con la presente si inviano le Osservazioni contro il Progetto di un impianto eolico codice procedura ID 13034 denominato "Energia Sorano" ubicato nel comune di Sorano (GR) costituito da 8 (otto) aerogeneratori di potenza nominale 6,2 MW per un totale di 43,4 MW con relative opere connesse ed infrastrutture indispensabili.

**“Progetto di un nuovo parco eolico, denominato “Energia Sorano”, costituito da n.8 aerogeneratori, ciascuno di potenza nominale pari a 6,2 MW, per una potenza complessiva di 43,4 MW da realizzarsi nel comune di Sorano (GR) e relative opere di connessione”**

## TESTO DELLE OSSERVAZIONI

***Nell'immagine tratta dal PIT Toscana in alto a destra la "città del Tufo" ( Pitigliano-Sorano-Sovana).***

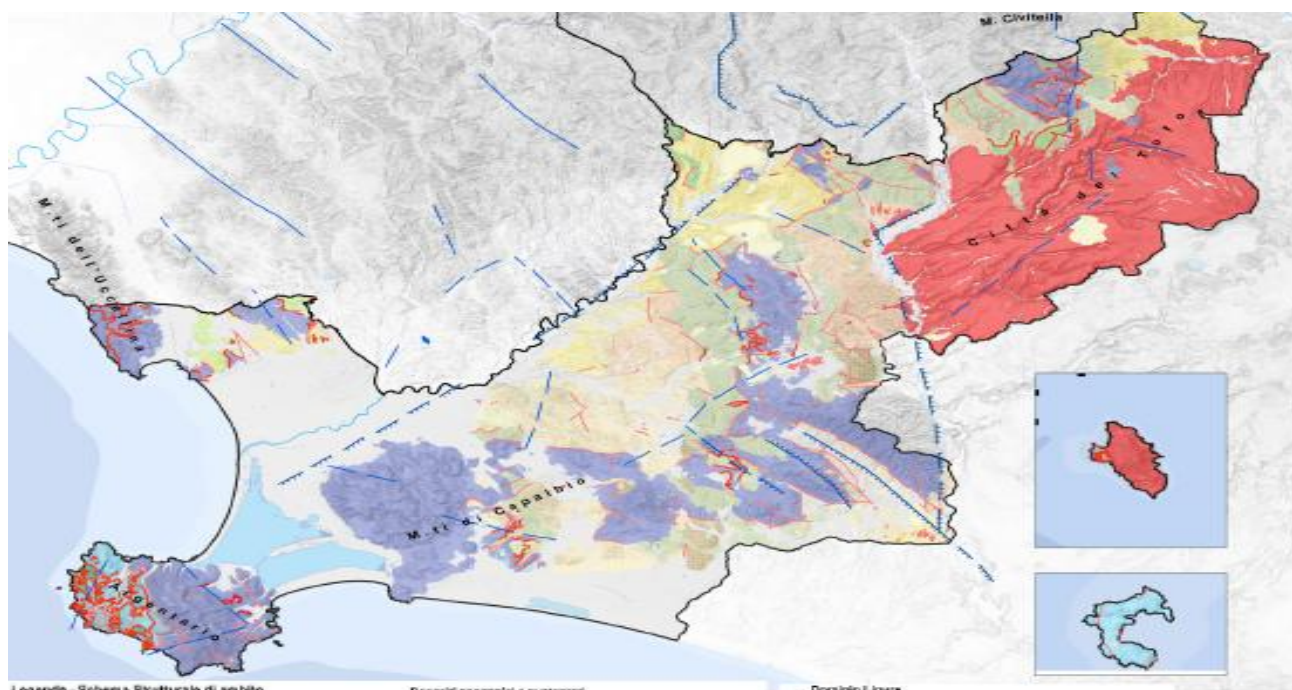
La città del Tufo dove verrebbe ad insediarsi l'impianto eolico industriale "Energia Sorano" è uno dei paesaggi, dei contesti storici, archeologici e delle tradizioni agroalimentari più rilevanti all'interno dell'ambito in cui è inserito.

Un impianto eolico industriale come il "Energia Sorano" sarebbe completamente avulso dal contesto oltre a essere assolutamente fuori scala rispetto ad ogni elemento naturale e antropico.

**Immagine 1. Cumulo di una parte di impianti eolici, fotovoltaici e geotermici industriali in progettazione ed esistenti intorno all'eolico industriale "Energia Sorano".**

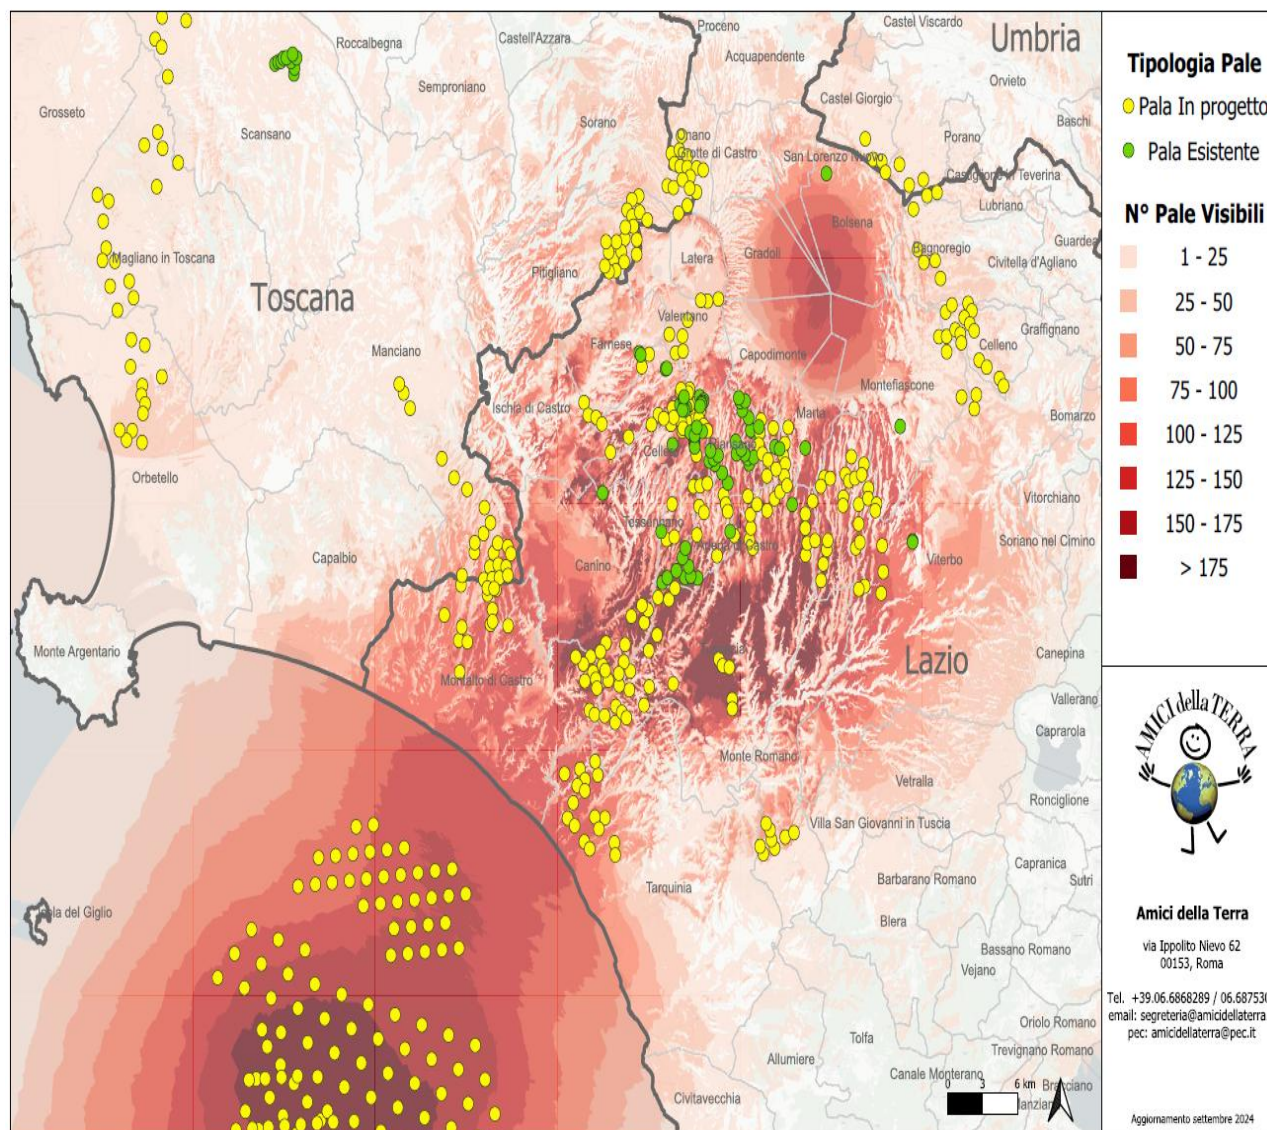
**anche il modo in cui l'impianto viene percepito all'interno del bacino visivo.** Le analisi visive debbono inoltre tener in opportuna considerazione **gli effetti cumulativi derivanti dalla presenza di più impianti**". Nella Relazione Paesaggistica e nello Studio di Impatto Ambientale prodotte dalla proponente non vengono nemmeno citati gli impianti eolici in progetto al MASE, del territorio di Pitigliano "Pian di Morrano-La Rotta" del Gruppo *Visconti-Pitigliano s.r.l.* con 14 aerogeneratori e potenza di 72,6 MW) e soprattutto non viene citato un altro impianto eolico industriale denominato **"Pitigliano" e ubicato nei comuni di Pitigliano (GR) e Sorano (GR) costituito da 20 (venti) aerogeneratori di potenza nominale 7,0 MW per un totale di 140,0 MW di cui otto aerogeneratori ricadono nel territorio del Comune di Sorano.** Ad oggi nei territori di Pitigliano, Sorano e in quello limitrofo potenzialmente potrebbero essere insediati 40 aerogeneratori alti 200 metri e larghi 170. Oltre a questi sul territorio della "Città del Tufo" (Sorano, Sovana e Pitigliano) e in particolare su Sorano impatterebbe anche l'impianto eolico "Montarzo" di Onano con 13 aerogeneratori con le dimensioni ricordate, l'altro eolico industriale nel territorio di Valentano con sette aerogeneratori (stesse dimensioni), gli impianti di Farnese con un minieolico di 3 Torri alte 60 metri già installate in località Poggio del Crognolo e l'impianto eolico industriale "Vallerosa" (7 aerogeneratori alti 200 metri e larghi 158 metri) in procedura VIA presso la Regione Lazio.. Quindi è stata effettuata una valutazione del potenziale impatto visivo e cumulativo non veritiera a dispetto di quanto affermato dalla proponente che sostiene di aver preso in considerazione uno spazio di 10,3 km intorno al suo impianto.

Nella Parte IV delle Linee guida citate al punto 16.1, nello stabilire i requisiti per la valutazione positiva dei progetti nel procedimento di VIA si parla di individuazione delle aree idonee per l'insediamento degli impianti tenendo conto di aree degradate da attività antropiche pregresse o in atto (brownfield) tra cui siti industriali, cave, discariche, siti contaminati. Stessa raccomandazione viene ribadita anche nell'art.20 del D.Lgs n. 199/2021. Ma appare inascoltata dalla proponente che sostiene che il suo impianto industriale non è incompatibile con il territorio nonostante le numerose incompatibilità paesaggistiche, culturali, economiche e naturalistiche.

**Nell'immagine sono visibili i Siti Natura 2000 Toscana sud - Lazio nord, in rosso la zona di localizzazione dell'impianto. Immagine tratta dal Geoportale nazionale, MASE.**

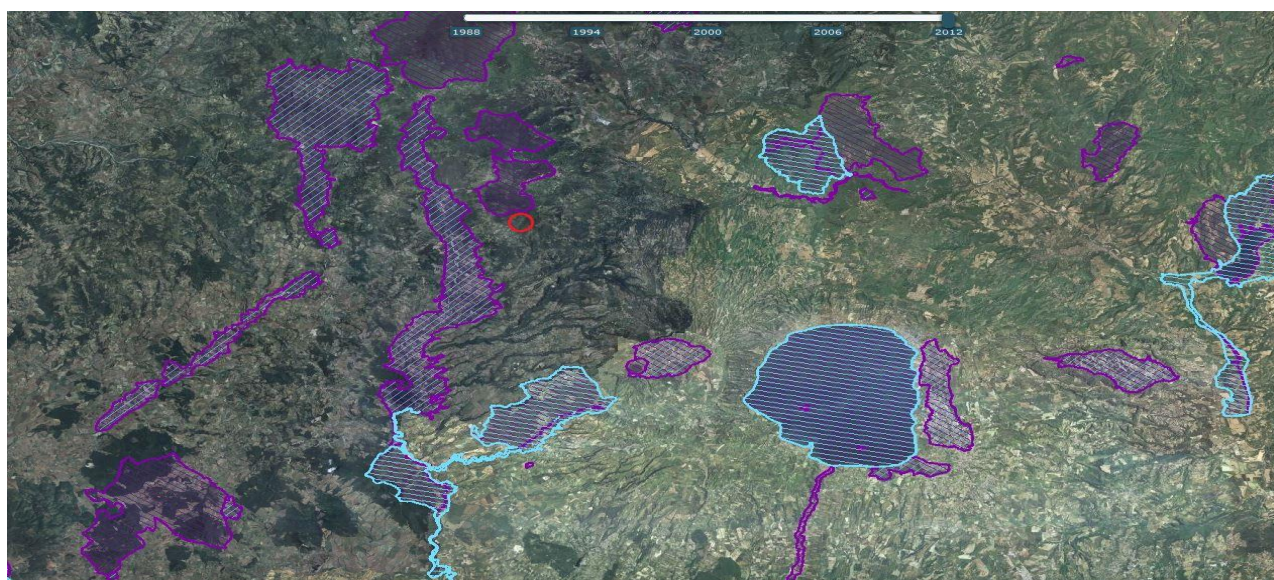
Dall'analisi delle schede tecniche dell'impianto si desume che le dimensioni delle installazioni sono particolarmente imponenti: otto aerogeneratori di grande taglia (diametro del rotore di 162 metri; altezza al mozzo di 125 metri; altezza massima della pala pari a 206 metri!) e, di conseguenza *particolarmente interferenti ed impattanti rispetto all'ambiente in cui dovrebbero inserirsi*. Va sottolineato inoltre che l'impianto Eolico industriale proposto, pur inserito in un'area formalmente libera da vincoli naturalistici è localizzato in una posizione molto vicina e per molti aspetti critica rispetto a zone sottoposte a tutela ai sensi della normativa della Rete ecologica Natura 2000 toscana:

**ZSC IT51A0020 Monte Penna, Bosco della Fonte e Monte Civitella:** distanza da aerogeneratore più vicino: 200 metri; distanza da altre opere: 100 metri

**ZSC/ZPS IT51A0019 Alto corso del Fiume Fiora:** distanza da aerogeneratore più vicino 2.6 Km; distanza da altre opere: 2.8 Km.

**ZSC IT5190013 Foreste del Siele e del Pigelleto di Piancastagnaio:** distanza da aerogeneratore più vicino 4.8 Km; distanza da

Si riscontrano infatti distanze veramente ridotte, in alcuni casi di qualche centinaio di metri dalle zone di protezione, per cui appare veramente impropria e tendenziosa l'affermazione che si ritrova costantemente nello studio secondo cui *non esisterebbero interferenze dirette*

**Il cerchio blu nell'immagine indica la zona in cui ricadrebbe l'impianto eolico industriale "Energia Sorano".**

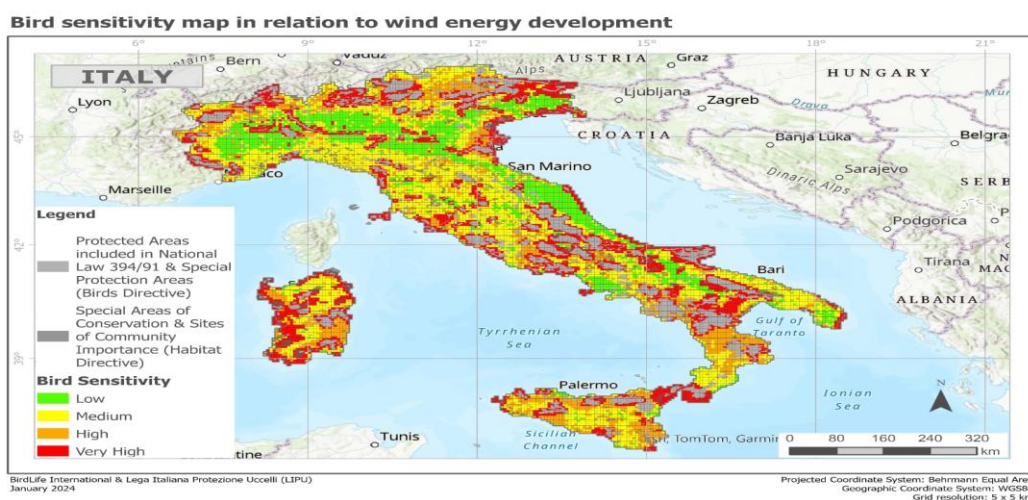
La mappa elaborata dalla LIPU di cui si riproduce anche un particolare è a ulteriore autorevole riprova che l'assenza di interferenze con i siti della Rete Natura 2000 sostenuta dalla proponente è profondamente errata. Infatti dal particolare della mappa, riportato qui sotto, se confrontato con i colori della legenda della mappa completa si evince facilmente che la zona in cui si verrebbe ad insediare l'impianto industriale è a media (giallo), alta (arancione) e veramente alta sensibilità (rosso) per l'avifauna.

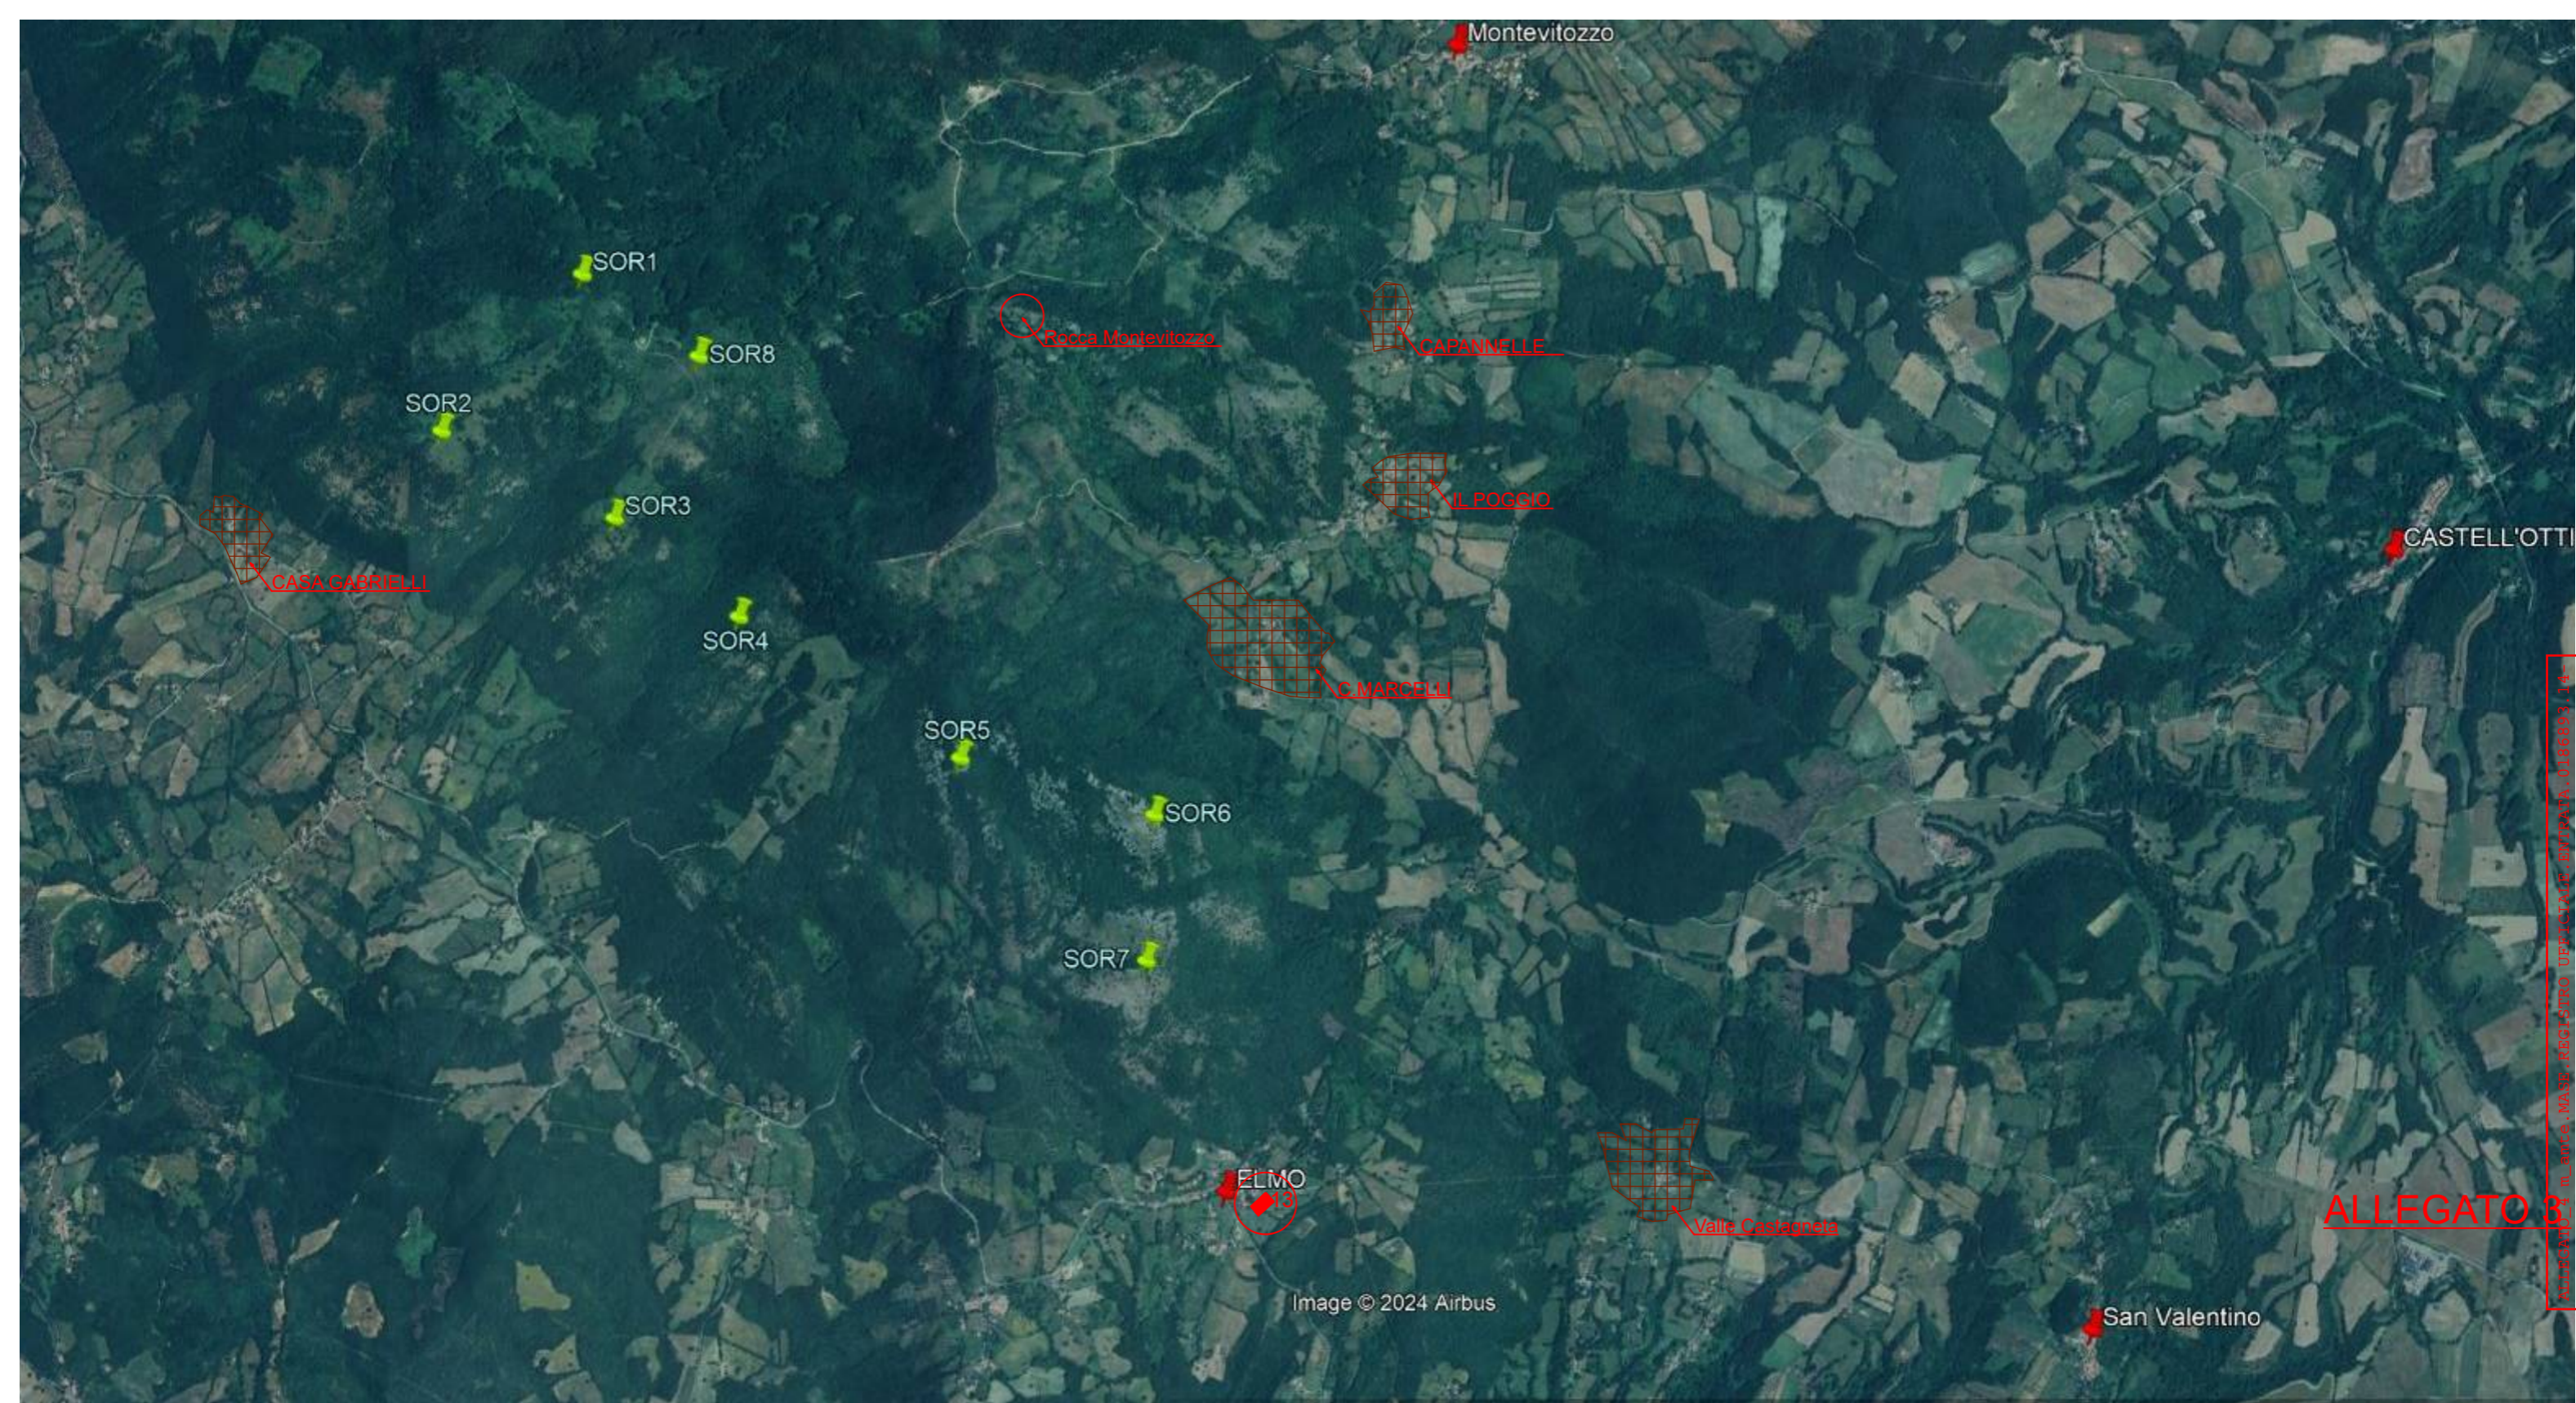
Gli aerogeneratori nn. 5, 6 e 7 ricadono nelle fasce di rispetto di 3 km ex art. 136 del CBC “Pertinenze paesaggistiche del Centro Storico e del Nucleo rurale” della località “Valle Castagneta”.

Tutti gli aerogeneratori, tranne il n. 2, ricadono nelle fasce di rispetto di 3 km ex art. 136 del CBC “Pertinenze paesaggistiche del Centro Storico e del Nucleo rurale” delle località “Le Capannelle”, “Zona Marcelli” e “il Poggio”.

Sull’ abitato Elmo impattano gli aerogeneratori nn. 4,5,6 e 7. A riguardo dei numerosi impatti per un’analisi più dettagliata delle distanze da Beni culturali e paesaggistici si rimanda agli Allegati nn. 3 e 4 alle presenti Osservazioni.
